2025年度学内バリア調査結果

～車いすユーザーの「(アクセスできること)アクセシビリティ」と「(使いやすさ)ユーザビリティ」の視点から～

障害学生支援室

①-3

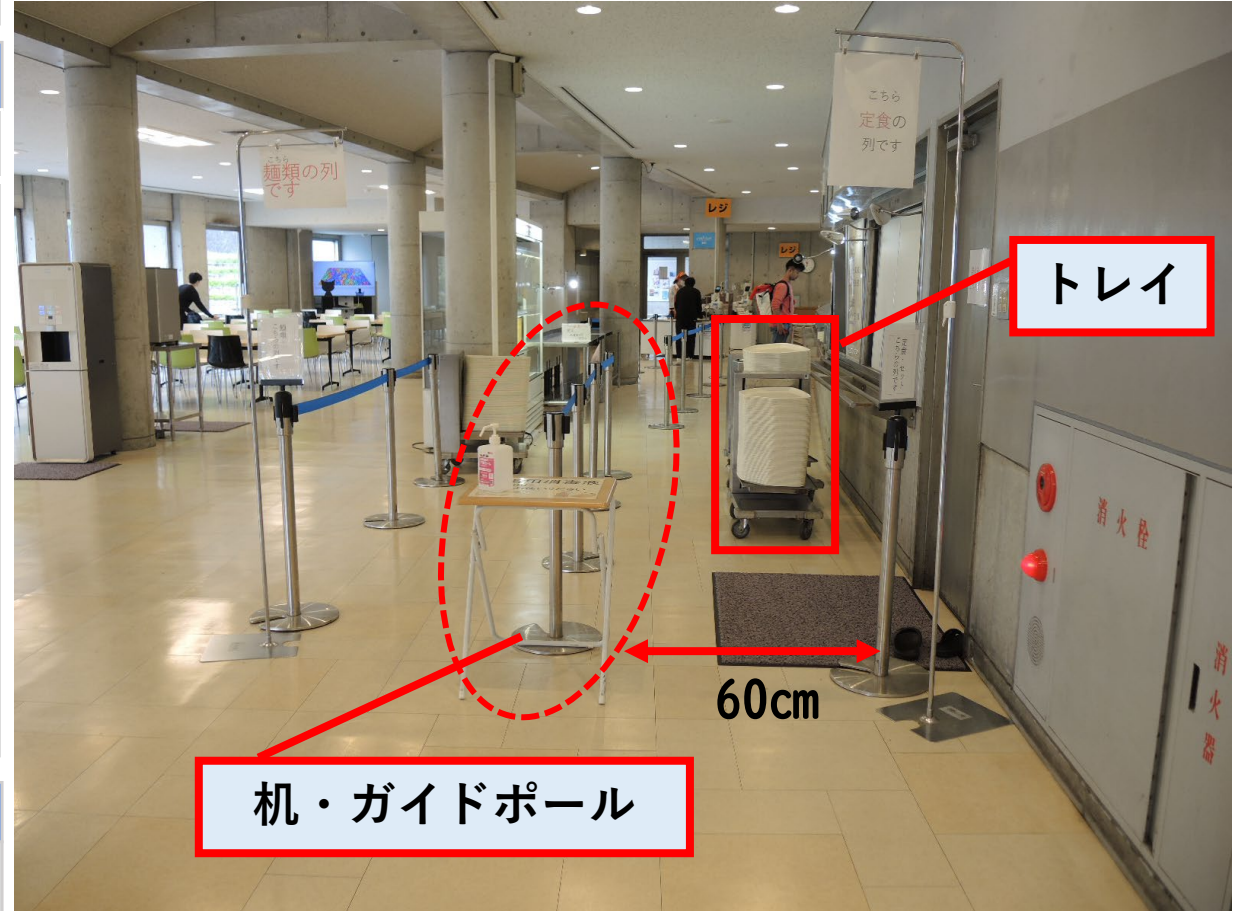
介助ありの場合	介助なしの場合
<ul style="list-style-type: none"> ・カウンター進入口が幅60cmであり、通行幅がぎりぎりである。 ・トレイ置き場や机、ガイドポール等が通行の支障になる。 	<ul style="list-style-type: none"> ・カウンター進入口が幅60cmであり、車いすでの通行はぎりぎりである。 ・トレイ置き場や机、ガイドポール等が通行の支障になる。 ・セルフの副菜・惣菜コーナーにある商品が棚の奥にあった場合、手が届かない。 ・食事を受け取ってから座席につくまでの持ち運びについてはフォローが必要である。

- ・机やポールの撤去（移動）を検討する。
- ・ポールのかわりに誘導するための動線（進路）を床面に表示する。

②-8

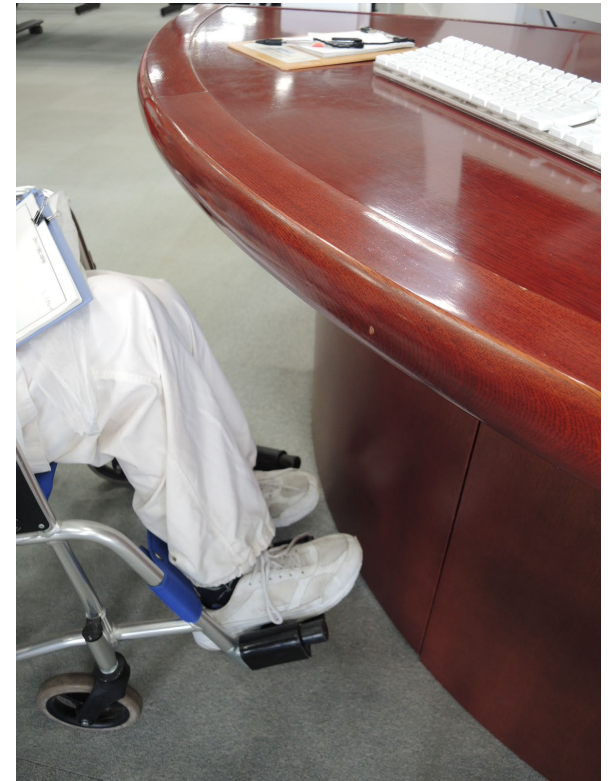
- ・1階と3階のカウンターは床からの高さが95cm。車椅子に腰かけた状態で端末から本を予約したり検索したりするのはかなり難しい。
- ・2階のカウンター下部分の奥行きが狭いため車椅子で奥まで入れない。車椅子を横向きにすればOK。

- ・机を低くする。
- ・同じ機能のタブレット端末等を整備する。

②-9

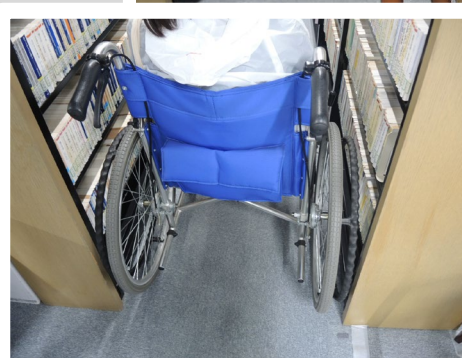
- ・通路幅が73cmと広くないため、車椅子ユーザーが一人で移動することは難しい。
- ・Uターンができないので、そのままの向きでバックする必要がある。
- ・手の届かない位置にある書籍は取れない。

- ・介助やサポートを必要とする人に向けた表示を掲示する。

③-4

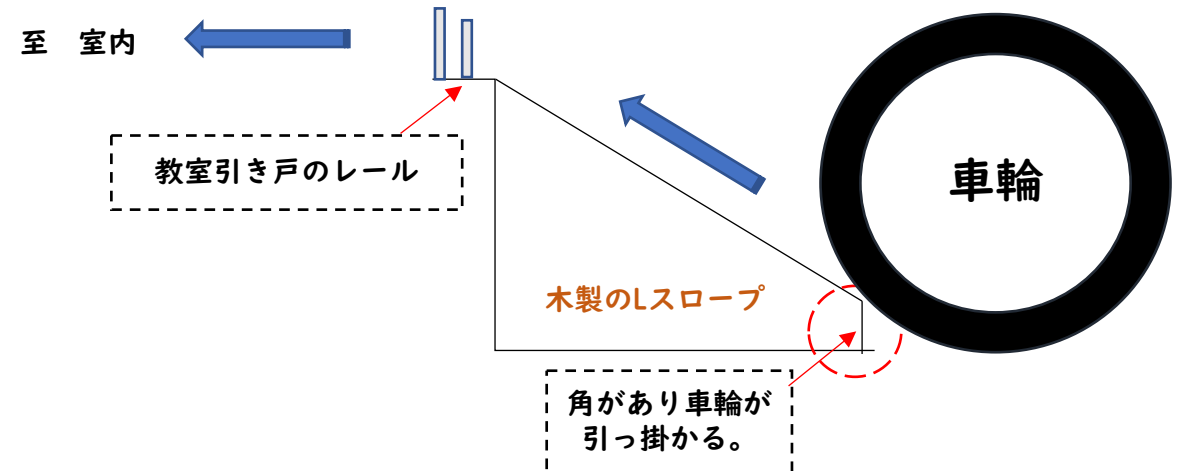
- ・ 部屋の出入口にLスロープ（木製）が施工されているが勾配が急であり、レールの高さもあるため車輪に引っ掛かる。
- ・ 介助者が車椅子を押しても入室するのに苦労した。

- ・ Lスロープ（木製）の勾配が急であり、レールの高さもあるため車輪に引っ掛かる。
- ・ 車椅子ユーザーが一人で入ることは難しい。

- ・ Lスロープをなだらかな形状のものに交換する。

④-1

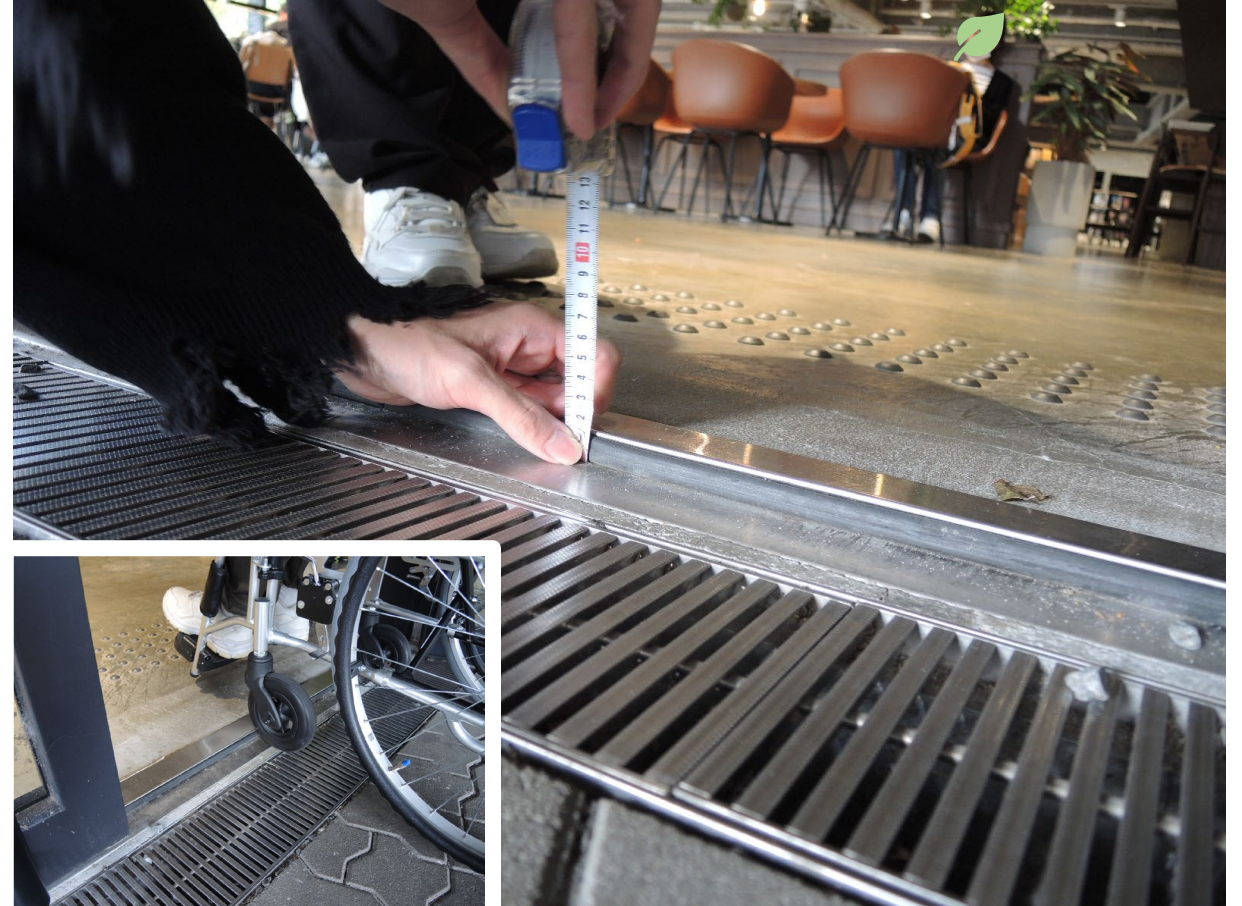
- ・開き扉のくつずり部分に、2cmの段差がある。車椅子ユーザーが一人で乗り越えることは難しい。

- ・出入りの際に困っている人がいたら周囲の人やカフェスタッフがサポートする。

④-6

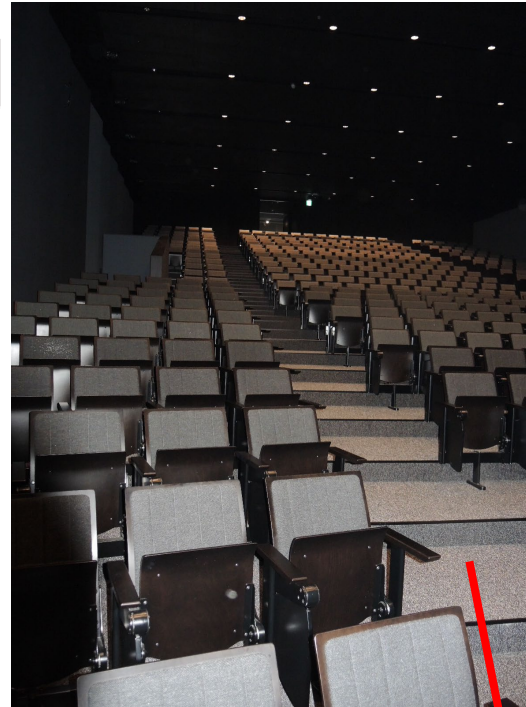
- ・車椅子利用者が使用することはないが、客電暗転時にホール内の階段を視認することができないため、介助者や一般客がつまづいたり転倒したりする危険性が極めて高い。
- ・足元に誘導灯はあるものの、階段の段差が全く見えない。

- ・階段ステップライトの施工を早急に検討する。

④-7

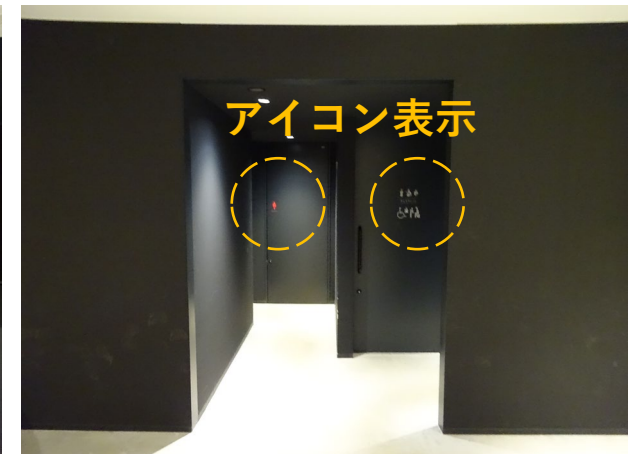
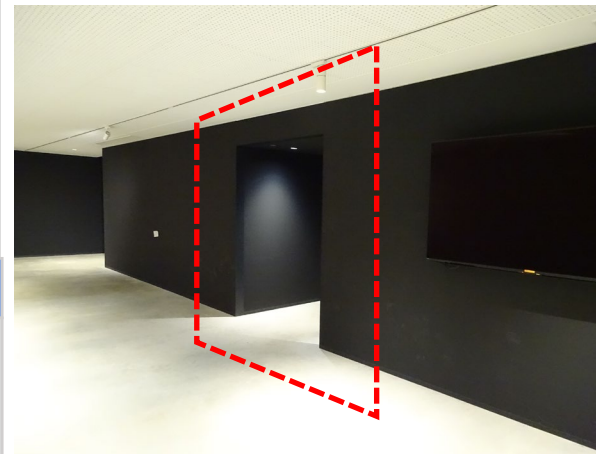
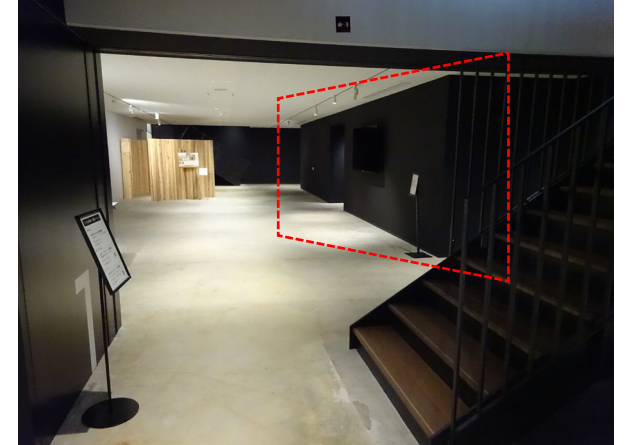
・みんなのトイレの場所が表示されておらず、介助者もどこに向かって良いのか分かりづらい。

・大ホールやカフェを利用している時にトイレを使いたくなくても、みんなのトイレの表示や案内が一枚もないため、場所が分かりづらい。
 ・現在唯一、カフェカウンターに手書きの表示（男女トイレのみ）がある。表示された方向に進んでもトイレの場所が分からない。カットイングシートで施工されたアイコンも背景の黒に埋もれて確認しづらい（特に男子トイレ）。

- ・分かりやすい表示を数か所に設置する。
- ・視認しやすい位置に看板表示を取り付ける。

④-12

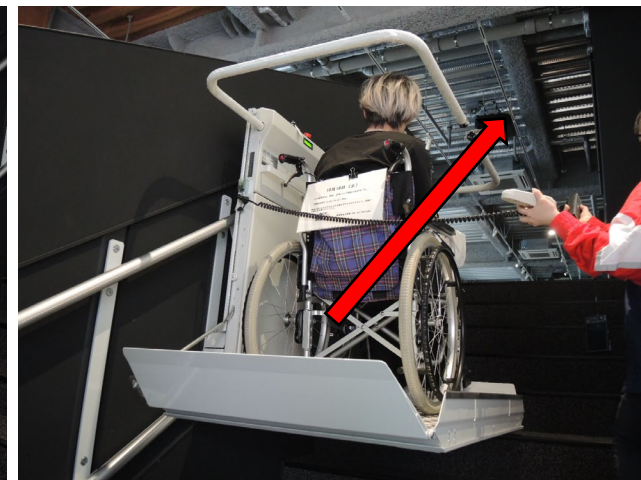
- ・使用したい時、どこに連絡をしたら良いのか分からない。
- ・このリフトの行先はホワイエ限定。ホール後方出入口から車椅子席には行けないため、車椅子席への行き方についても表示物等で知らせる必要がある。
- ・作動時には揺れが生じる。

- ・必要な表示や掲示物を整える。
(使用したい際の連絡先・正しい乗り方や注意事項・大ホール入口への行き方など)
- ・アクセシビリティマップに記載する。
(「ホワイエ」の場所及び車いす用リフトの使用目的に関する注意事項を追記)

④-14

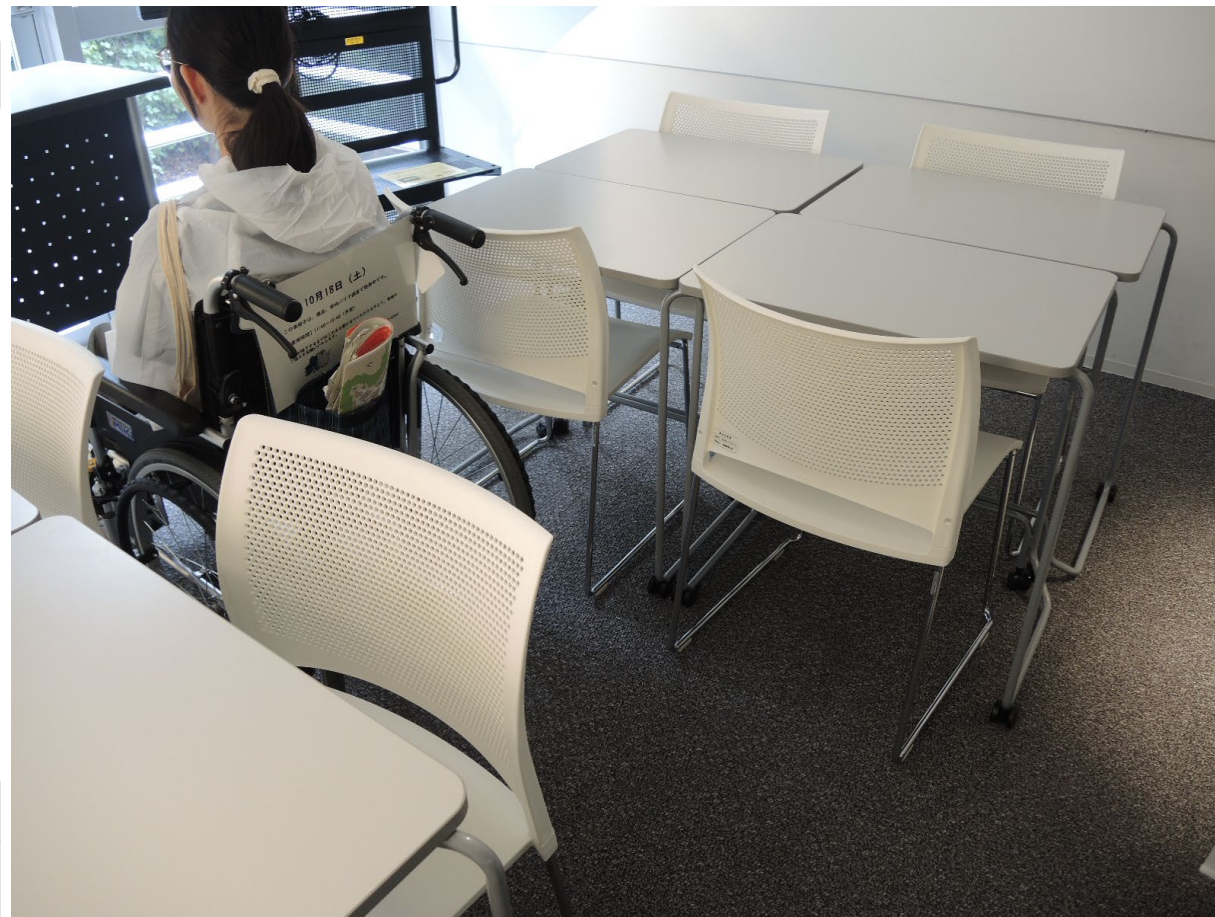
・現在のレイアウトのまま教室内の移動が必要な場合、机椅子を左右に移動させながら通路を確保する必要がある。

・現在のレイアウトのまま教室内の移動が必要な場合、机と机の間を通過して移動することは難しい。

・使用しない机を一時的に教室外に出したり、レイアウトを工夫したりすることにより、車椅子ユーザーの受講スペースを確保する。

④-15

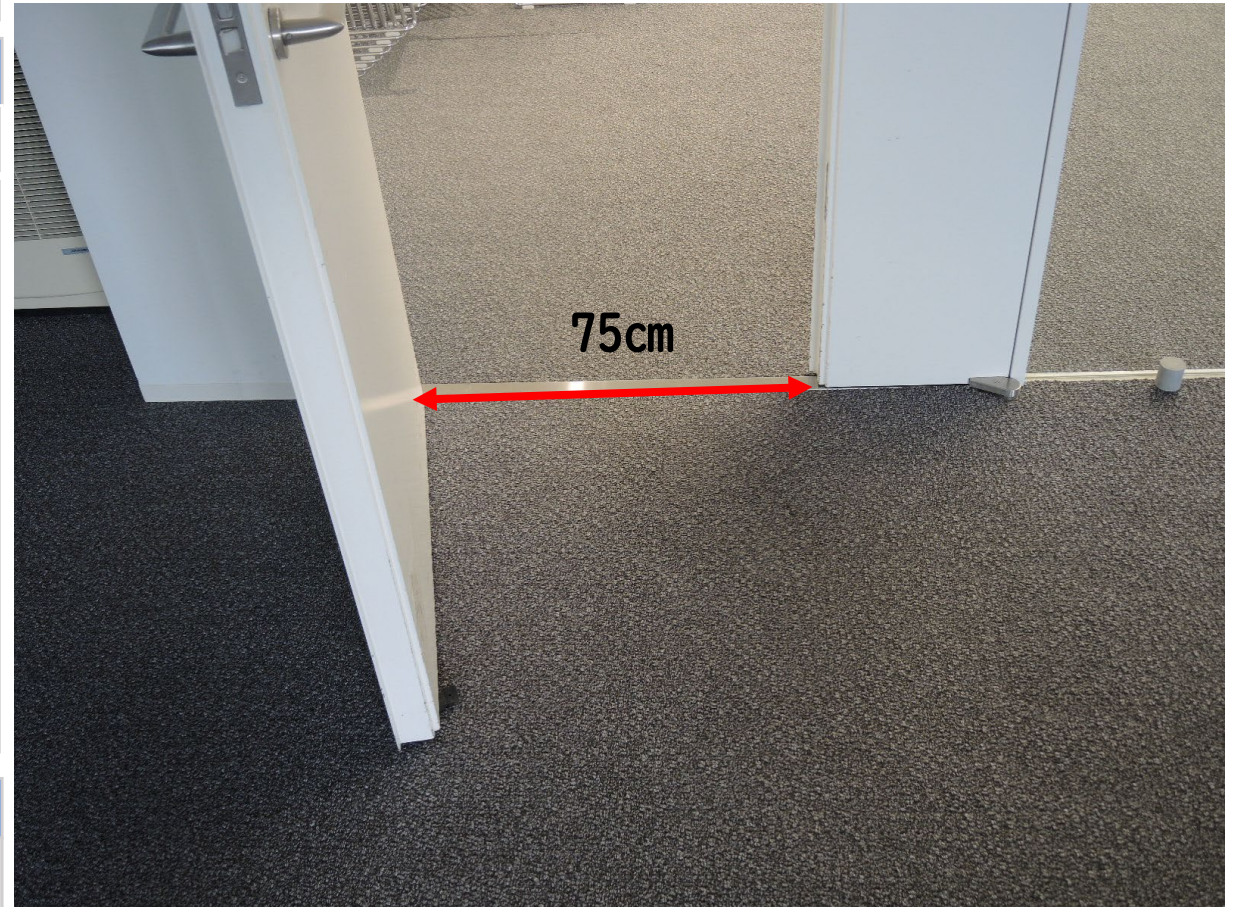
介助ありの場合	介助なしの場合
<ul style="list-style-type: none">・特になし	<ul style="list-style-type: none">・鉄製の両面開き扉が設けられている。扉を両面とも開放すると110cmとなるが片面だけだと75cmなので、通りづらい場合がある。

- ・出入りしづらい場合は、扉の両面を開放する。
- ・必要に応じて、周囲の学生や教職員がサポートする。

④-16

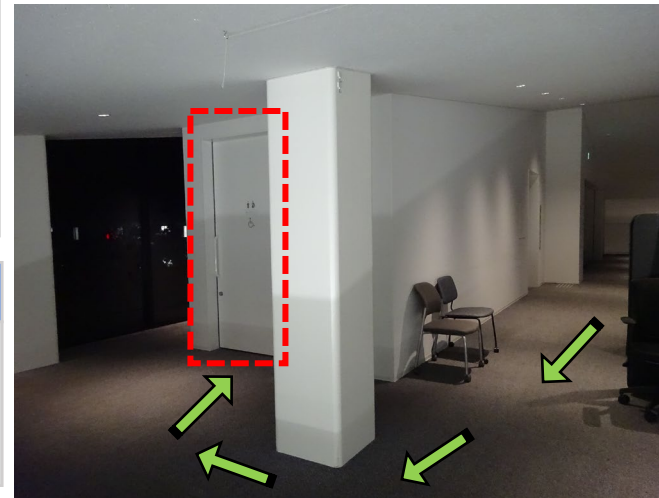
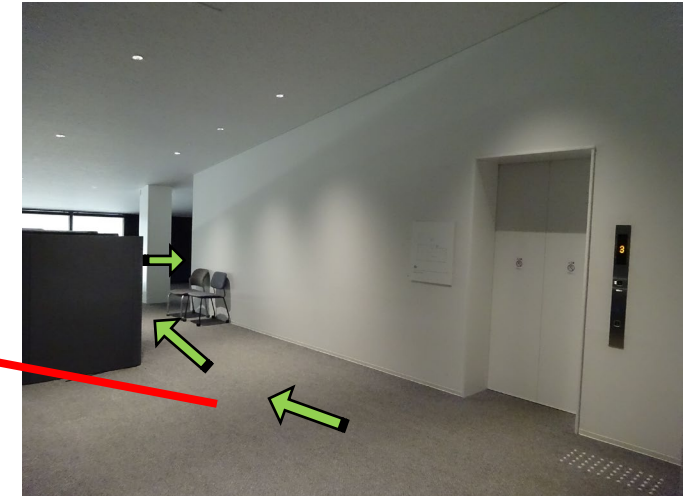
・みんなのトイレの場所が表示されておらず、介助者もどこに向かって良いのか分かりづらい。

・みんなのトイレの表示や案内が一枚もないため、場所が分かりづらい。

・分かりやすい表示を数か所に取り付ける。

⑤-2

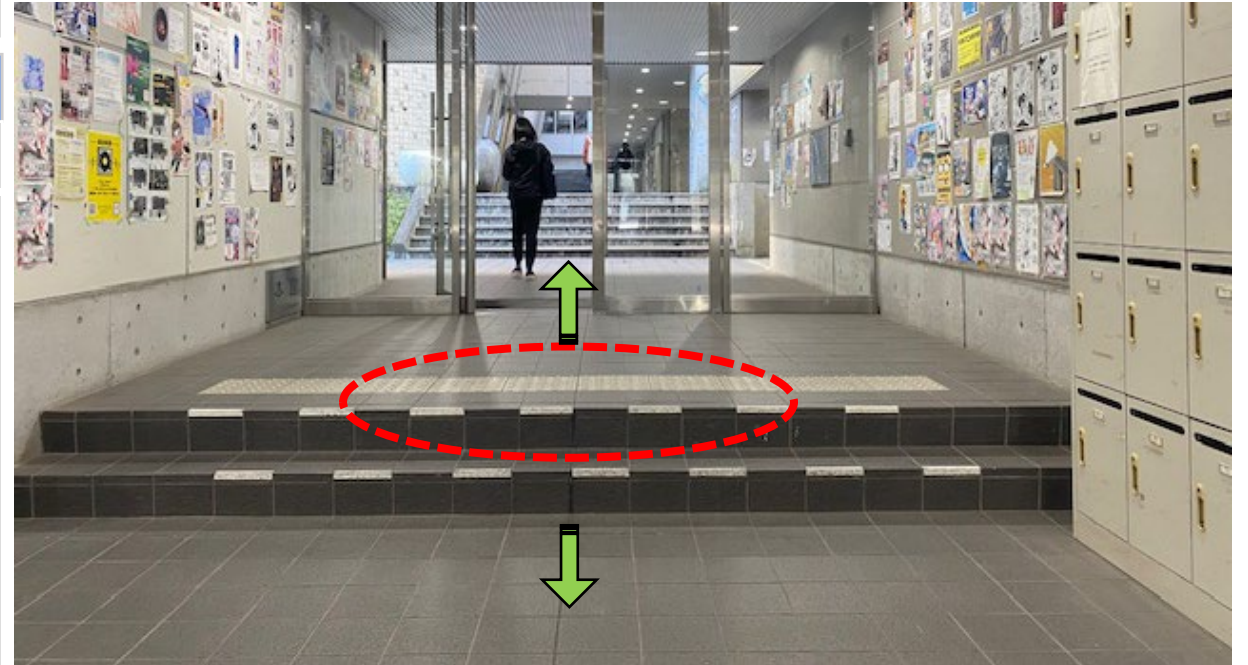
・介助者がいても本館から対峰館を抜けて自在館方面に行くための支援は何もできない。

・動線上に階段しかないため、車椅子ユーザーが通行することはできない。
 ・荒天時でも外を通らねばならず、一定の交通量もあるため注意が必要である。

・スロープの施工・設置について検討が必要である。

⑤-5

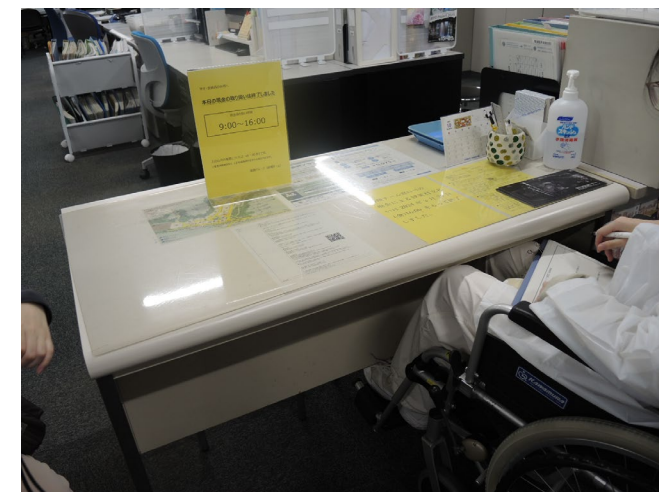
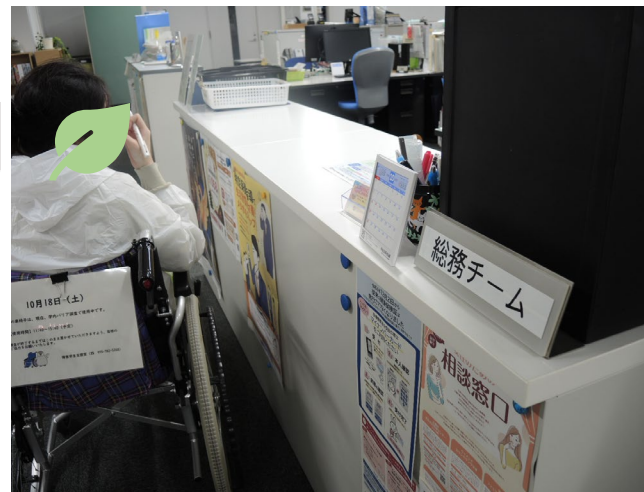
介助ありの場合	介助なしの場合
<ul style="list-style-type: none"> ・特になし 	<ul style="list-style-type: none"> ・背の高いカウンター（現状、床から80～100cm）の上で何かを読んだり書いたりすることは難しい。 ・背の低いカウンターは、奥行きが狭く車椅子で奥まで入れないため、机に手が届きづらい。

- ・カウンターが使えない際の代替手段について検討する。
- ・そのために必要な物品の検討・購入など、環境整備を行う。

⑤-6

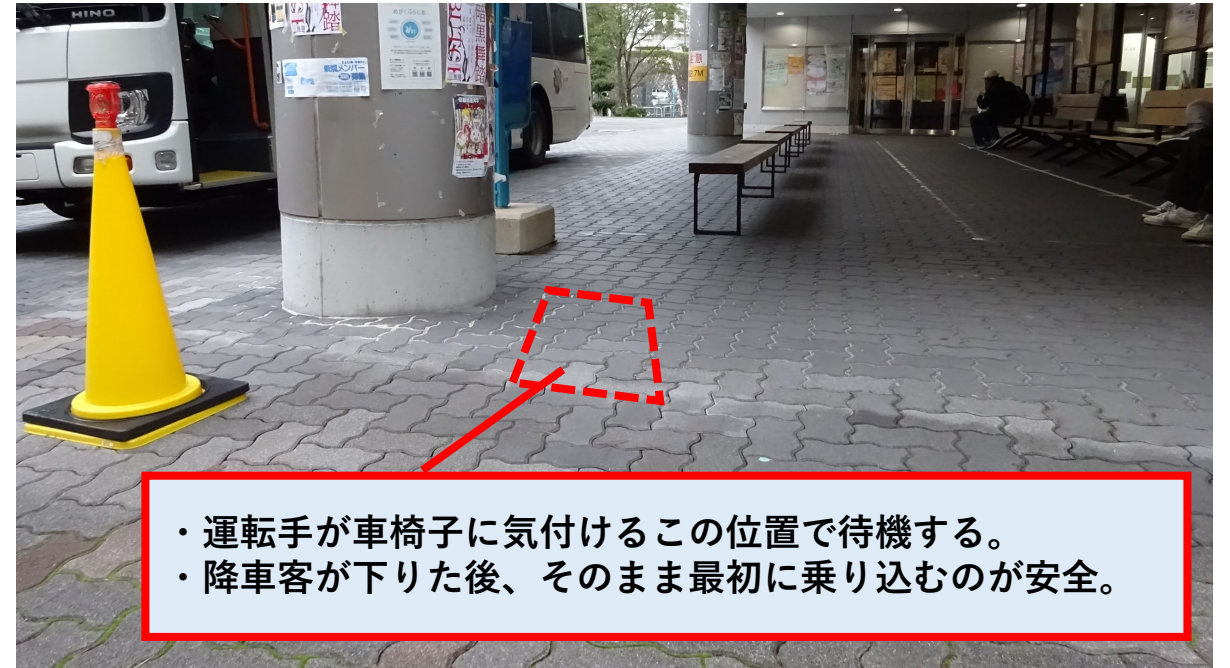
- ・バス待ちの人数や時間帯によっては、車椅子利用者がバスを待っていることに乗務員が気づかないことがある。
(人ごみに埋もれてしまう・暗い等の理由)
- ・一般客と同じタイミングで乗車をするのはあまり効率的ではない(車椅子専用席を空ける必要がある)。

- ・国際会館からのバスが到着し、降車客が降りた直後、そのままの停車位置から最初に乗り込むのが安全である。
